## 高速増殖原型炉もんじゅ

### 廃止措置計画変更認可申請書の概要

2022年○月○日

日本原子力研究開発機構

②第2段階以降の解体撤去の工事等の主要手順を「第5-1図 解体撤去の工事等の主要な手順」で示す。

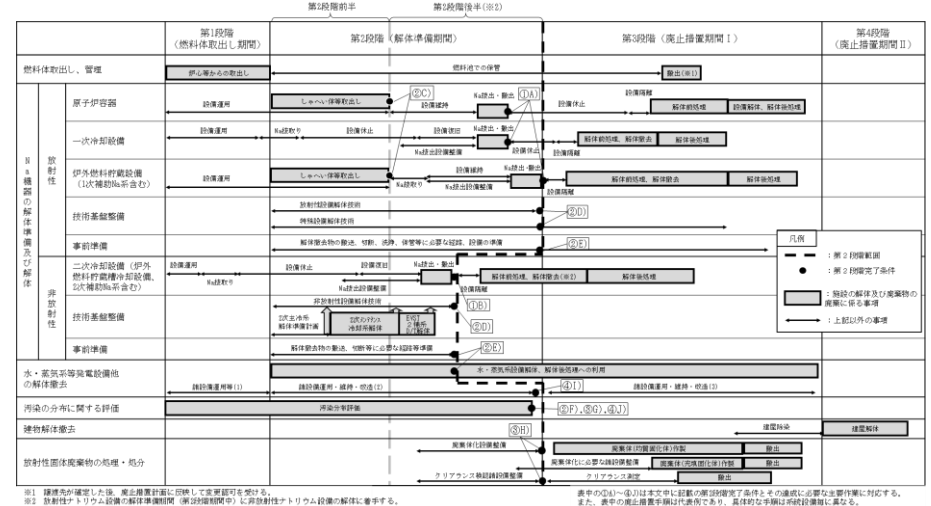
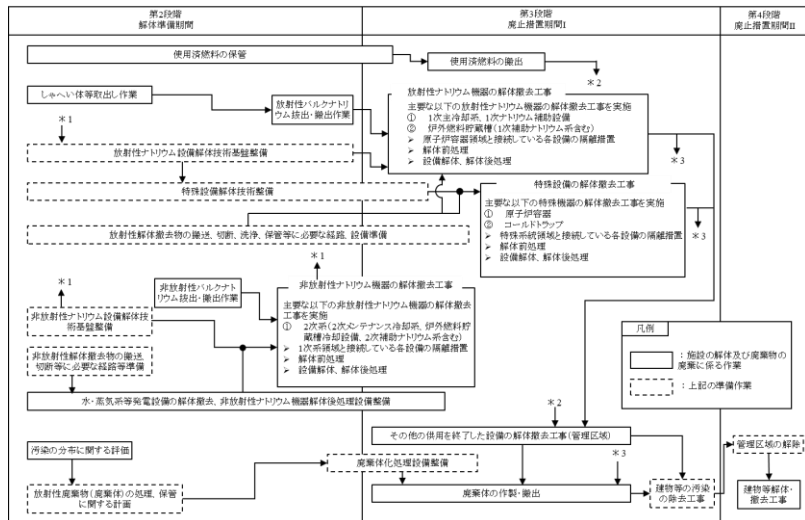
②第2段階以降は、ナトリウム保有リスクの低減及びナトリウム設備の解体を進める必要がある。このため、バルクナトリウムの所外搬出をできる限り早期に完了させる（2028年度～2031年度）とともに、第3段階（廃止措置期間 I）におけるナトリウム設備の解体に着手できるよう、必要な作業を優先的に行うこととする。

②第5-1図で示す手順に記載される具体的な作業については、別添資料4に示すロードマップに従い検討を進める必要があるため、具体的な作業に着手するまでに適切な時期に廃止措置計画に反映して変更認可を受ける。なお、廃止措置を進めるために新たに設置する設備設計に時間を要する場合は、さらに分割して廃止措置計画の変更認可を受ける。

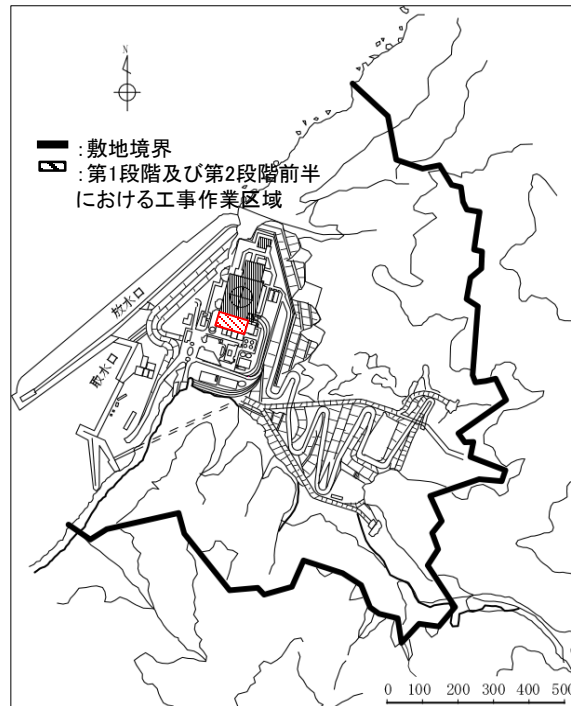
- ① 第2段階の工程を第11-3図に示す。第2段階後半以降の工程については、第2段階後半に行うバルクナトリウムの搬出作業に着手するまでに廃止措置計画に反映して変更認可を受ける。

年度		2023年度	2024年度	2025年度	2026年度	2027年度	2028年度	2029年度	2030年度	2031年度	
第2段階における主な作業等	ナトリウム機器の解体準備 しゃべい体等取出し作業	[作業期間]									
	バルクナトリウムの搬出 非放射性/放射性ナトリウム搬出作業 注1)										
	汚染の分布に関する評価										
	水・蒸気系等発電設備の解体撤去

- 注1) 非放射性ナトリウム搬出作業は2028年度に開始し、放射性ナトリウム搬出作業は2031年度に完了する。具体的な事項については、バルクナトリウムの搬出作業着手までに廃止措置計画に反映して変更認可を受ける。
- 注2) タービン建物3階以下に設置された機器とする。その他の設備に係る具体的な事項については、解体撤去作業着手までに廃止措置計画に反映して変更認可を受ける。

- ② 敦賀廃止措置実証部門長は、2031年度中に放射性バルクナトリウムの搬出作業が完了しないと判断した場合、廃止措置計画に反映して変更認可を受ける。
